（仮称）神 楽 山 風 力 発 電 事 業 環 境 影 響 評 価 準 備 書

補 足 説 明 資 料

令和 2 年 4 月

J R 東日本エネルギー開発株式会社

図 5(9)
排水方向

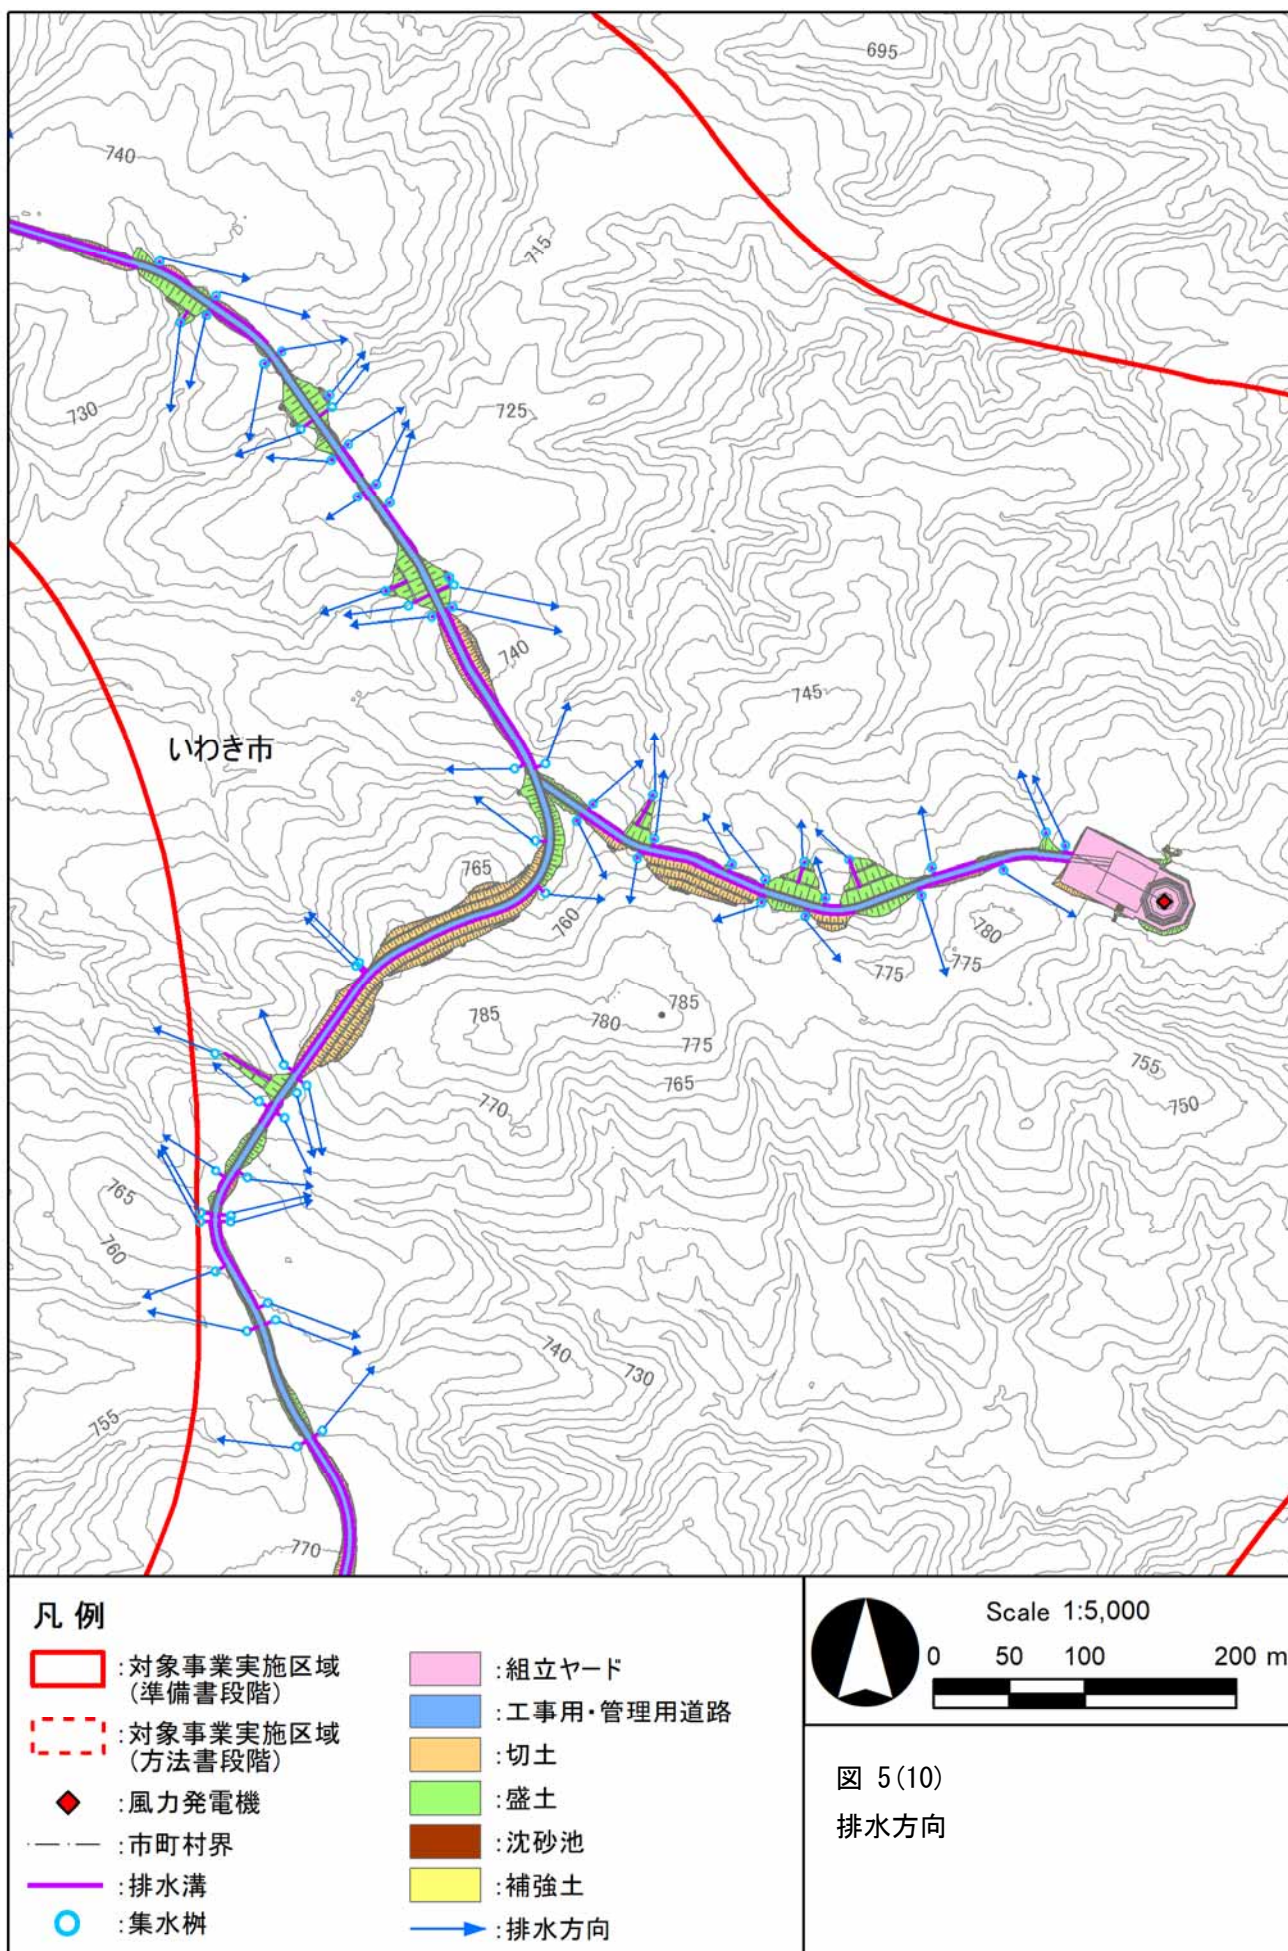
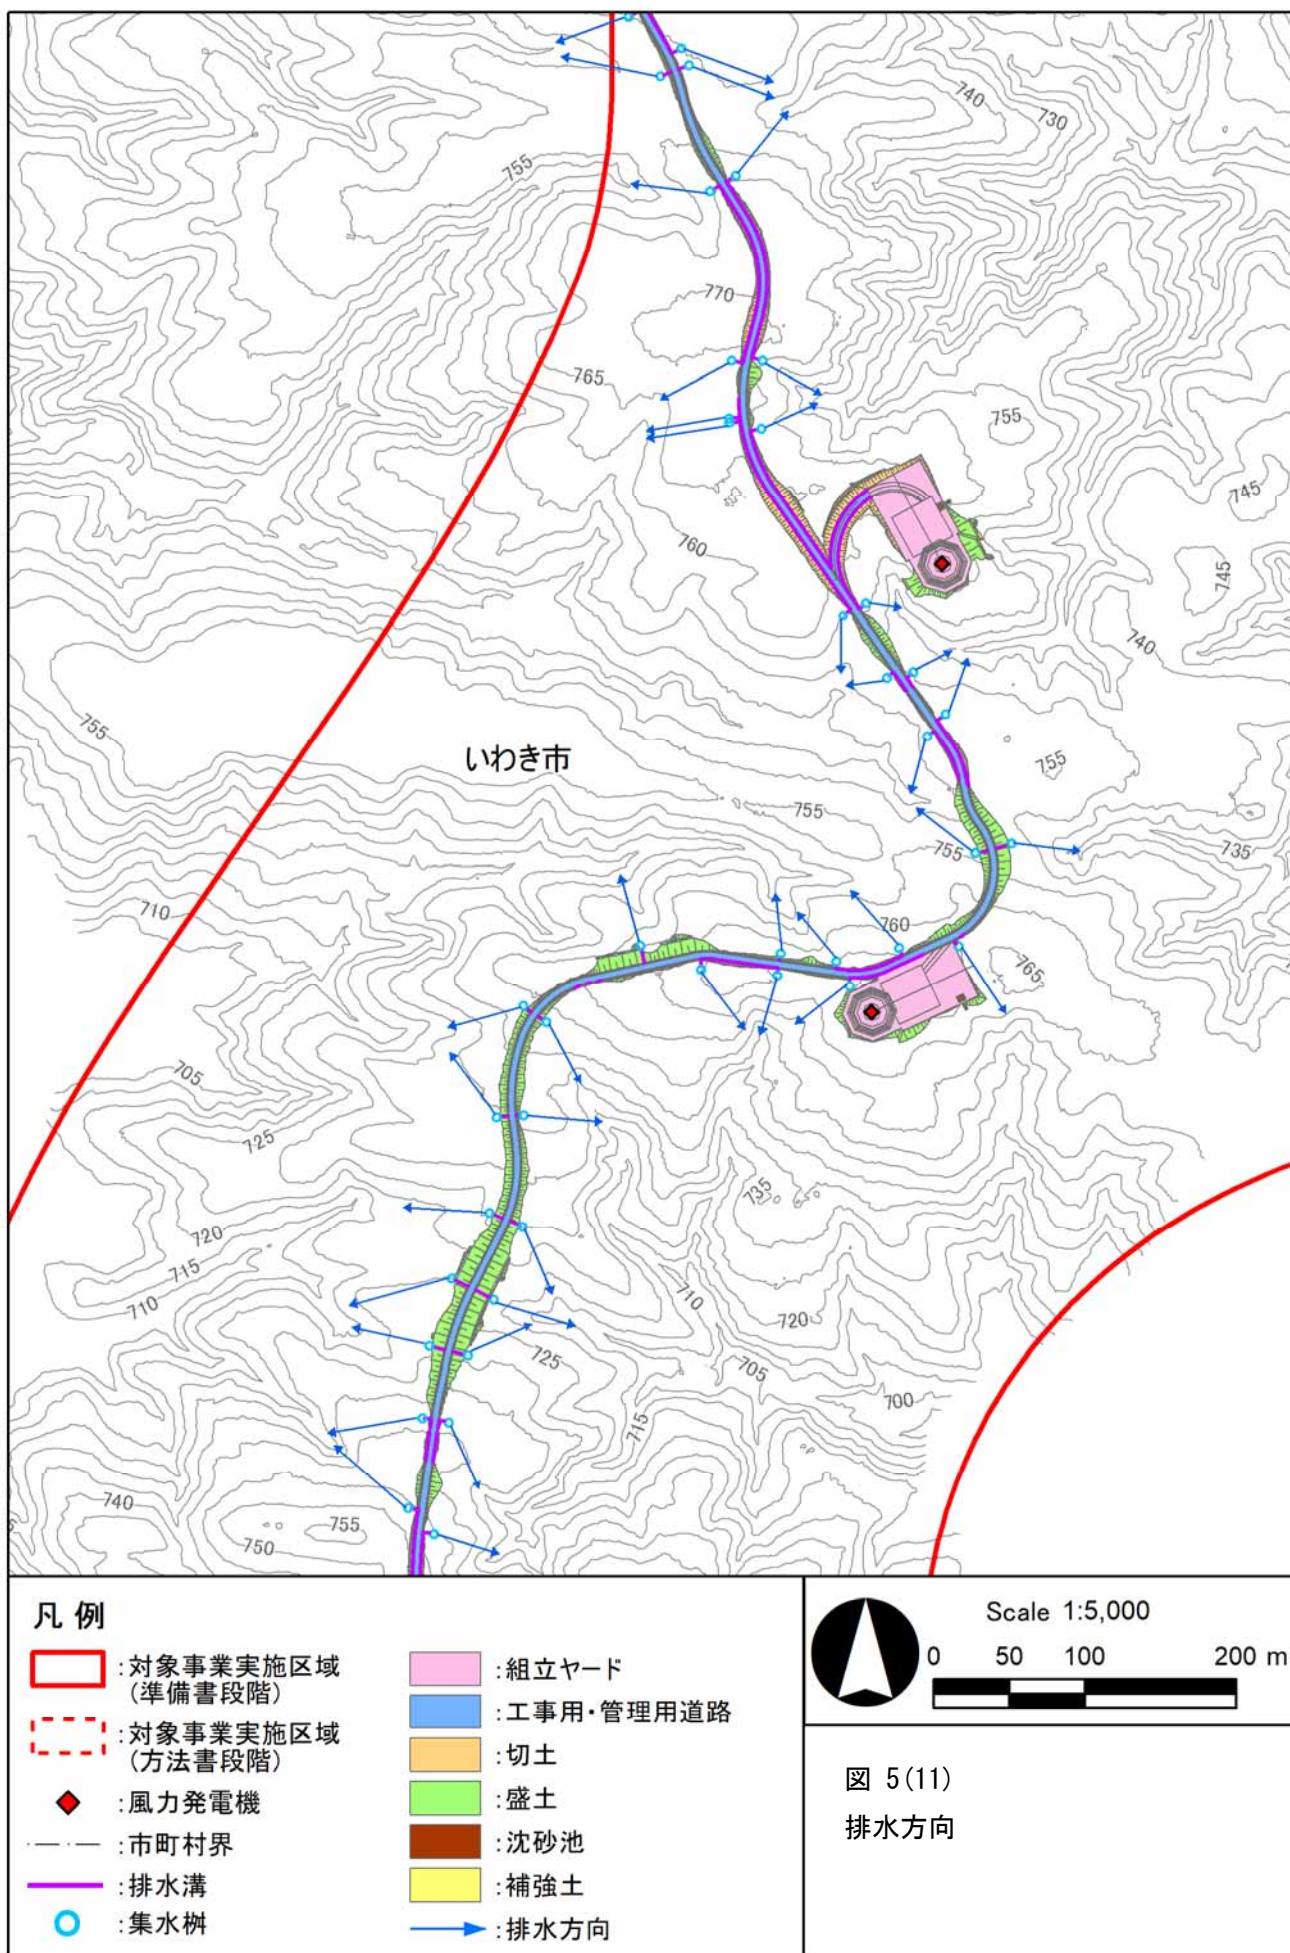
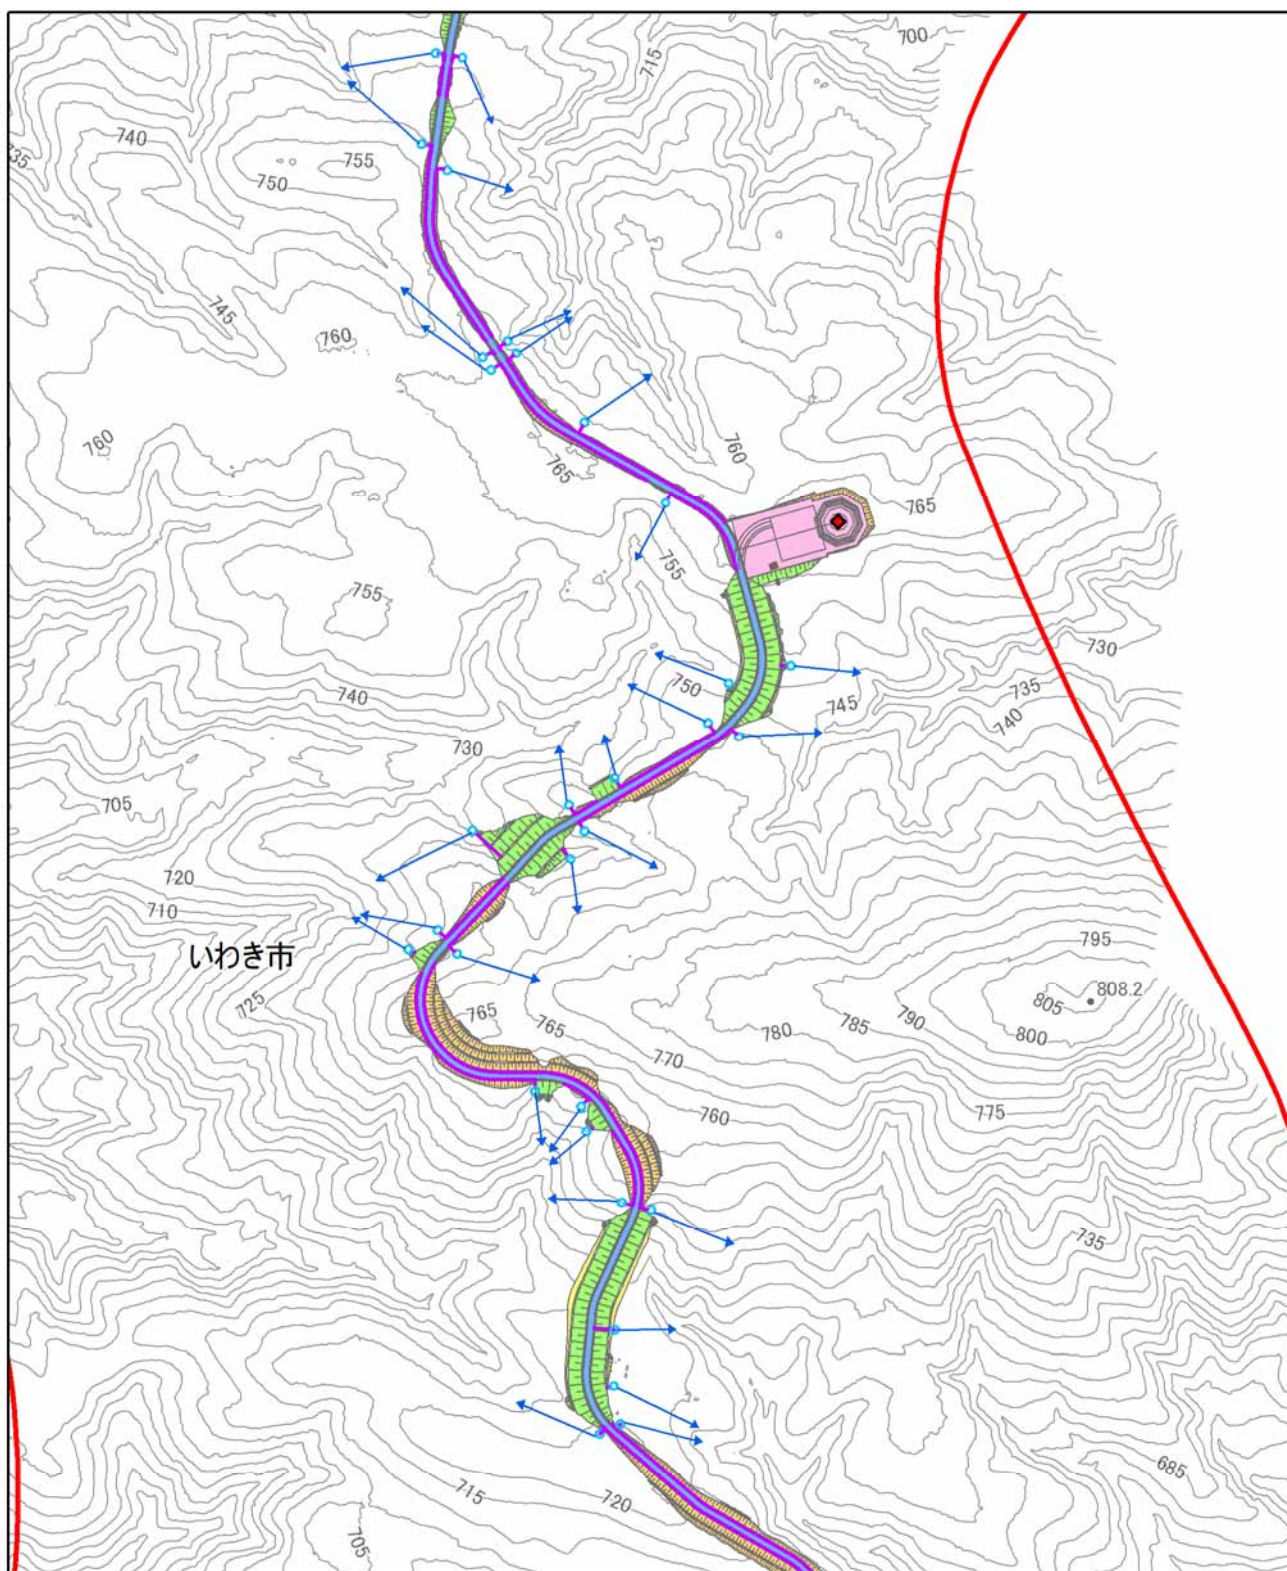
工事中の排水について、工事・管理用道路に伴う土地改変工事における排水対策を説明ください。側溝を設置する場合には、その排水先を明記してください。

また、これらの内容は評価書に明記してください。

土地改変工事における排水対策として沈砂池及び土砂流出防止柵のほか、工事・管理用道路及び法面に側溝、集水柵を設置する計画です。設置する側溝の排水先は図 5 に示すとおりであり、評価書に記載します。
